Oggetto: [ID_VIP: 8509] Procedura di **Valutazione di Impatto Ambientale** ai sensi del l'art .23 del D.Lgs. n. 152/2006 relativa al **progetto di una centrale eolica offshore "Rimini"** del la potenza complessiva di 330 MW, antistante la costa tra Rimini (RN) e Cattolica (RN). Proponente: Energia Wind 2020 S.r. l. – **interferenze con varie infrastrutture idrauliche di competenza del Consorzio di Bonifica della Romagna**

COMUNICAZIONE

1_Canali a cielo aperto incassati (non arginati)

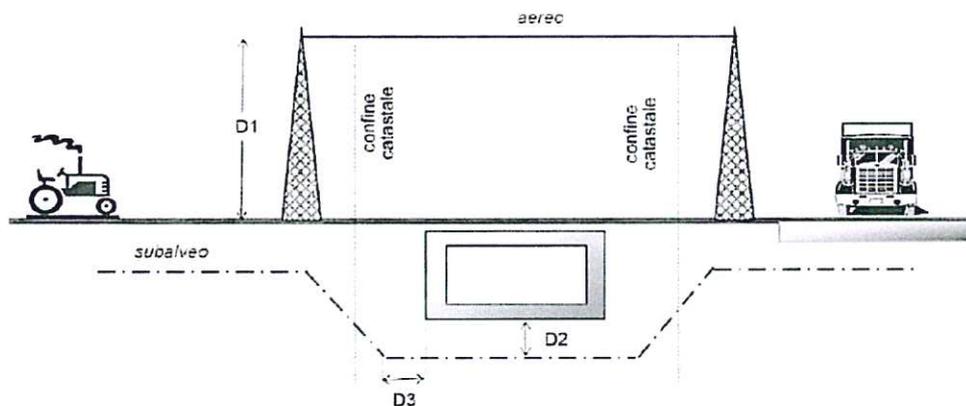
- a) Le distanze devono essere sempre riferite all'esterno della condotta interferente. Se presente, le distanze andranno riferite all'esterno del tubo camicia o del bauletto protettivo.
- b) La distanza D1 è da riferirsi al ciglio del canale con quota più alta e all'intradosso del cavo nel punto di massima freccia.
- c) Le distanze D2, D3, D4 sono da riferirsi al canale nella configurazione di progetto.
- d) Le condotte in attraversamento dovranno sempre essere adeguatamente protette, fatta eccezione per la tecnica del microtunneling: in questo caso la distanza D2 andrà maggiorata di 0,5 m.

- (1) Sono ammessi attraversamenti superiori solo in corrispondenza di ponti/tombinature in appoggio al manufatto di tombinatura o con staffatura alle opere di testata, preferibilmente di valle.
- (2) Sono ammessi attraversamenti superiori preferibilmente in corrispondenza di ponti/tombinature in appoggio al manufatto di tombinatura o con staffatura alle opere di testata, preferibilmente di valle. Ove questo non sia tecnicamente possibile, è consentito l'attraversamento a scavalco dell'alveo a cielo aperto, a condizione che sia sempre garantita libera l'intera sezione idraulica.
- (3) I pozzetti di linea sono ammessi a m 5 dal ciglio canale o dal confine di proprietà demaniale nei casi ove esista una più ampia proprietà.
